ECE/TRANS/WP.29/2009/82
29 juillet 2009

Proposition de supplément 19 à la série 01 d'amendements au Règlement No 6
(Indicateurs de direction)

Communication du Groupe de travail de l'éclairage et de la signalisation lumineuse */

Point 9, modifier comme suit:

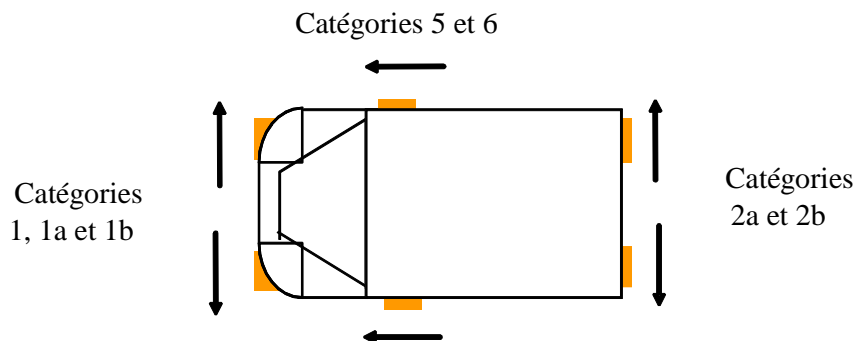
Annexe 2,

"9. Description sommaire:

Catégories 1, 1a, 1b, 2a, 2b, 5, 6 2/
